## **GUTACHTEN / SANIERUNGSVORSCHLAG**

### **Wohnanlage XXX**

**25.11.2020**

Abbildung 18: Detailplan des Sockelanschlusses

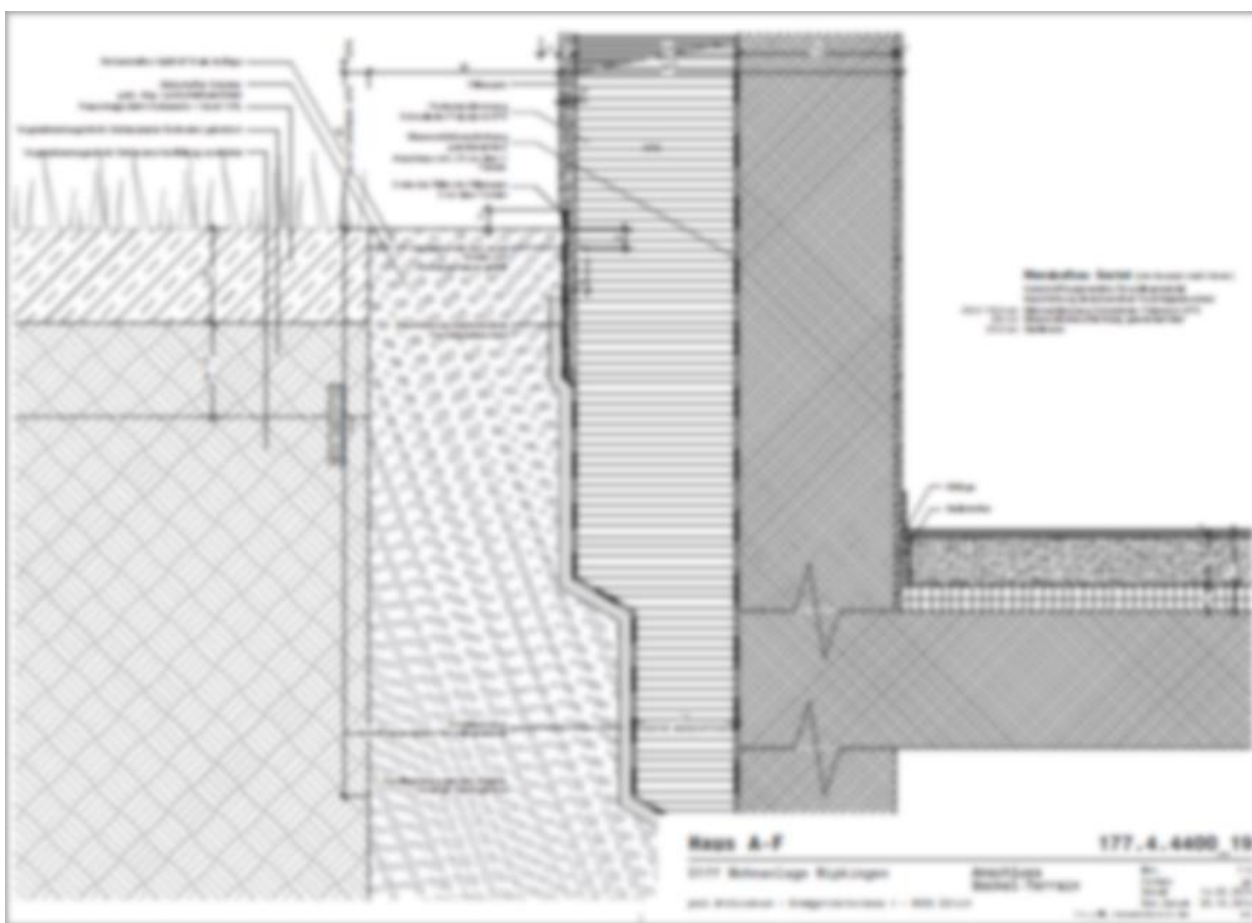
Auch ohne genauere Untersuchung mit Sondierungen kann festgehalten werden, dass die Sockelzone der Fassade nicht nach Plan, Haus A-F 177.4.4400\_19 Anschluss Sockel-Terrain und den Richtlinien des Systemlieferanten ausgeführt wurde. Auch in andern Zonen sind einige Schwachstellen vorhanden, die die Dauerhaftigkeit der Fassade einschränken können.

Es ist unklar, weshalb auf die geplante Ausführung verzichtet wurde. Die gewählte Ausführungsvariante ist jedoch offensichtlich nicht dauerhaft.

Die geplante Variante hätte jedoch auch keinen Schutz vor mechanischer Beanspruchung geboten und sie ist nur bedingt tauglich, die an ein solches Fassadensystem gestellten Ansprüche, zu erfüllen.

- Ausgraben des Sockels entlang der Fassaden
- Abstossen des Kammputzes auf eine definierte Höhenlinie (min. 20cm über der Terrainlinie)
- Kontrolle und Nachbesserung des unteren Abschlusses
- Erstellen und verfüllen eines Kapillarschnitts auf der Höhe der Terrainlinie.
- Liefern und montieren eines Sockelblechs oder Faserbetonelements H = 250 – 300mm. Dabei wird der obere Abschluss ebenfalls in einen durch die Netzeinbettung führenden Schnitt lückenlos eingeklebt.
- Der Kammputz oberhalb des Sockels wird kontrolliert und instand gestellt.
- Wo nötig und sinnvoll zweimaliges streichen von Fassadenteilen
- Kontrollieren und instand stellen von sämtlichen Kittfugen.
- Ausarbeiten eines Unterhaltplans mit der Festlegung von jährlichen Kontrollen und Instandsetzungen
